**Commissione Tecnica di Verifica dell'Impatto Ambientale – VIA e VAS**

Parere n° 1965 del 15/01/2016

<b>Progetto:</b>	<p><i>Variante ex Art. 169 D.Lgs. 163/2006</i></p> <p><i>Asse Viario Marche-Umbria e quadrilatero di penetrazione. Maxi Lotto n.2: lavori di completamento della direttrice Perugia-Ancona tramite realizzazione della SS 318, tratto Pianello – Valfabbrica, della SS 76, tratti Fossato di Vico - Cancelli e Albacina - Serra San Quirico e realizzazione della Pedemontana Marche, tratto Fabriano - Muccia /Sfercia. Sublotto 1.2 – Variante in corso d'opera galleria artificiale "Della Donna"</i></p> <p>IDVIP: 3157</p>
<b>Proponente:</b>	<b>SOCIETÀ QUADRILATERO MARCHE - UMBRIA S.P.A.</b>

Asse Viario Marche-Umbria e quadrilatero di penetrazione. Maxi Lotto n.2: lavori di completamento della direttrice Perugia-Ancona tramite realizzazione della SS 318, tratto Pianello – Valfabbrica, della SS 76, tratti Fossato di Vico - Cancelli e Albacina - Serra San Quirico e realizzazione della Pedemontana Marche, tratto Fabriano - Muccia /Sfercia. Sublotto 1.2 – Variante in corso d'opera galleria artificiale "Della Donna"

Geometria del sottopasso scatolare

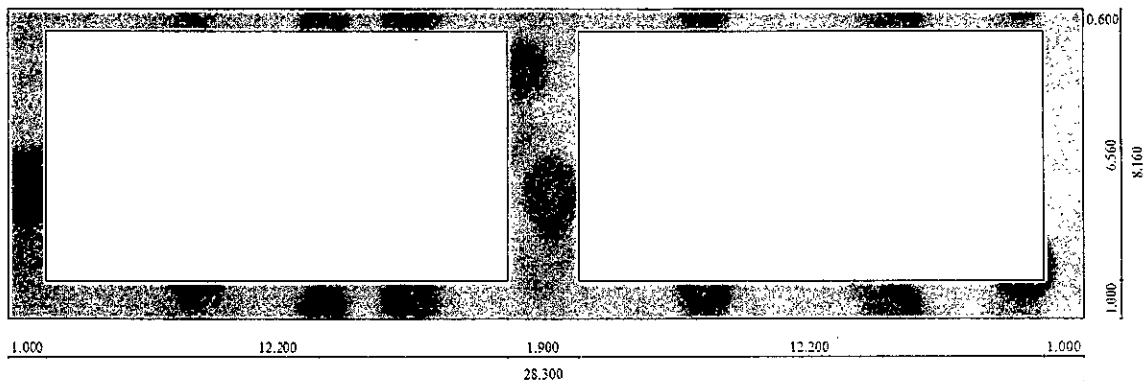
Al posto della prevista copertura in struttura metallica con caratteristiche fonoassorbenti, il manufatto, che sorgerà in continuità alla galleria artificiale nel tratto compreso fra le progressive 8+950.00 e 8+990.40 della carreggiata nord e fra le progressive 8+946.77 e 8+987.29 della carreggiata sud è costituito da una struttura scatolare pluriconnessa in calcestruzzo armato.

La struttura in oggetto sarà realizzata mediante una piastra di fondazione gettata in opera sulla quale si innesteranno i piedritti costituiti da setti continui anch'essi gettati in opera. Per quanto attiene la copertura delle canne della carreggiata nord e sud, essa verrà realizzata mediante il varo di travi tipo LV80/242 in c.a.p. prefabbricate e precomprese in stabilimento con armature a cavi aderenti e da una soletta di spessore 25 cm.

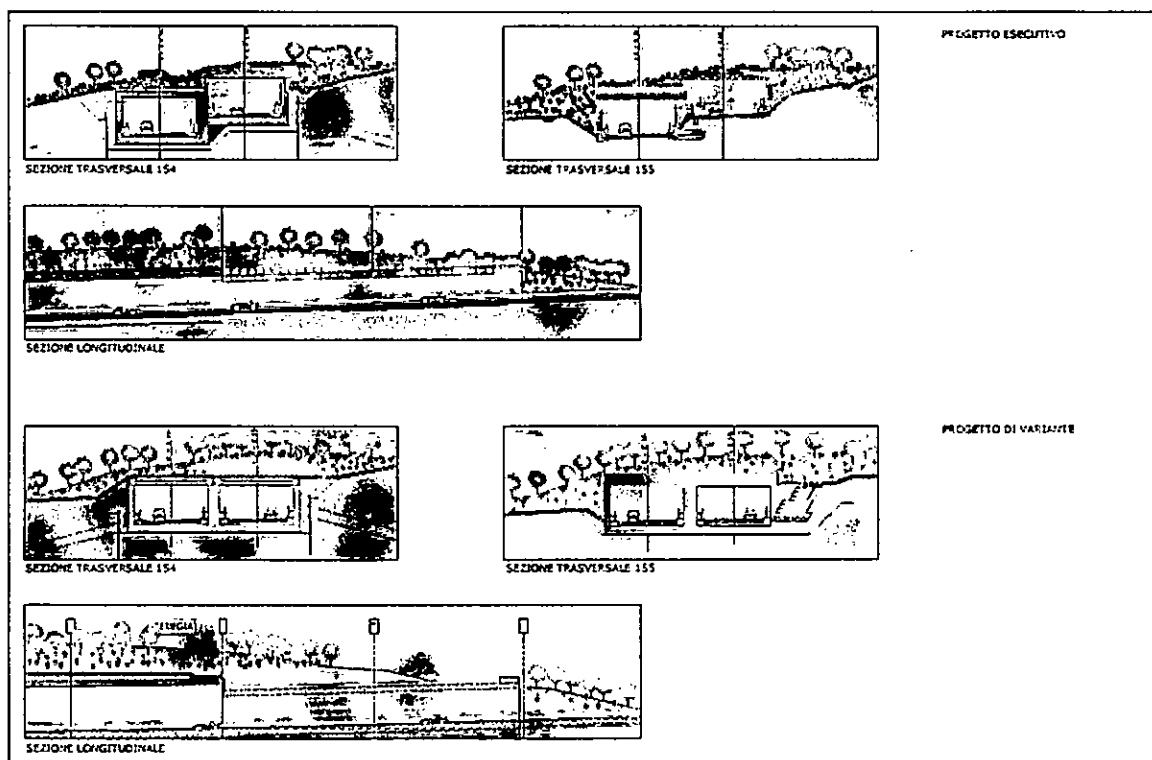
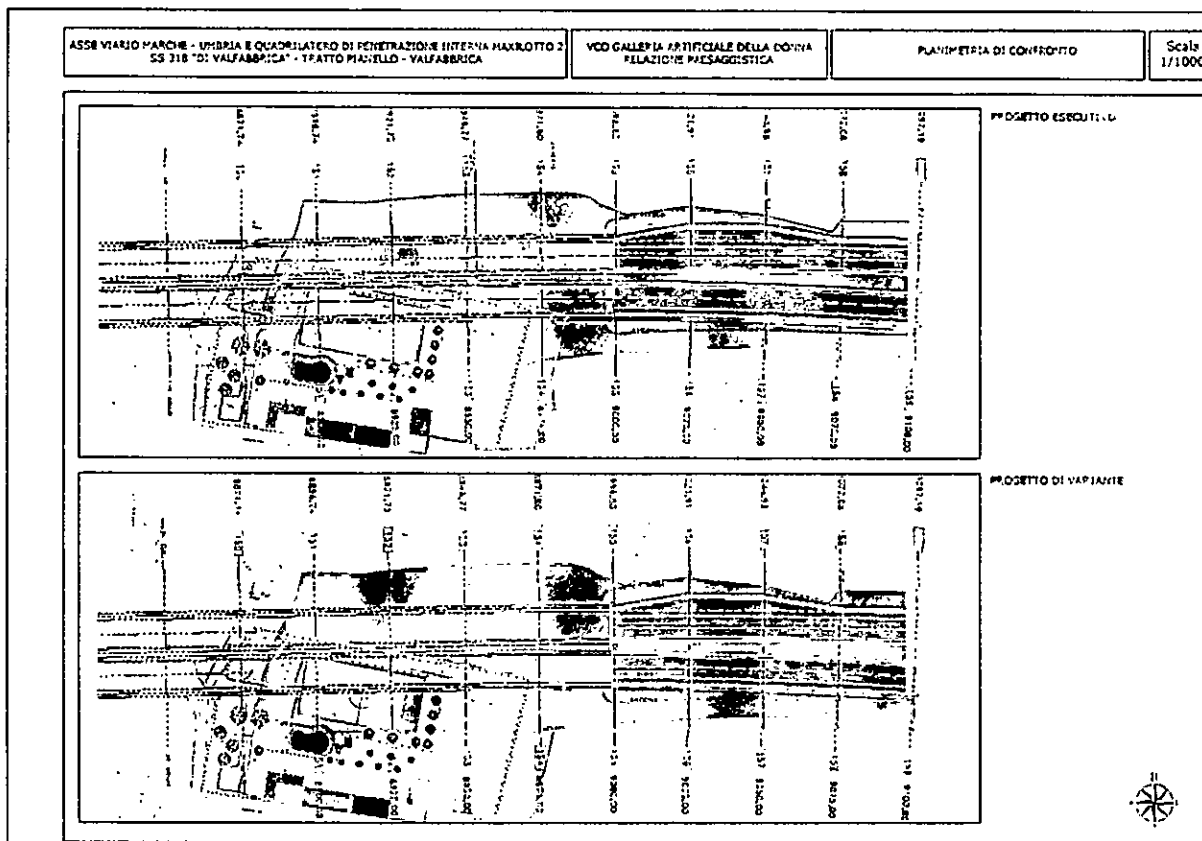
Il progetto prevede inoltre la realizzazione di un'unica soletta di fondazione comprendente le due canne, posta ad una quota intermedia alle due previste dal PEA al fine di ridurre la pressione idrostatica proveniente dalla falda acquifera e ridurre le possibilità di infiltrazione dovute ad angoli a spigolo vivo, possibili punti critici di rottura delle opere di impermeabilizzazione.

Il progetto prevede la realizzazione di una paratia di micropali tirantata su cinque livelli per la realizzazione dello sbancamento necessario alla creazione del fronte d'attacco di scavo della galleria naturale. La paratia è un'opera provvisoria, in quanto la sua funzione statica è limitata al periodo di costruzione della galleria naturale e della galleria artificiale.

Per una migliore ripartizione delle azioni dei tiranti sulla paratia sono previste travi di contrasto orizzontali costituite da profilati in acciaio HEA180.
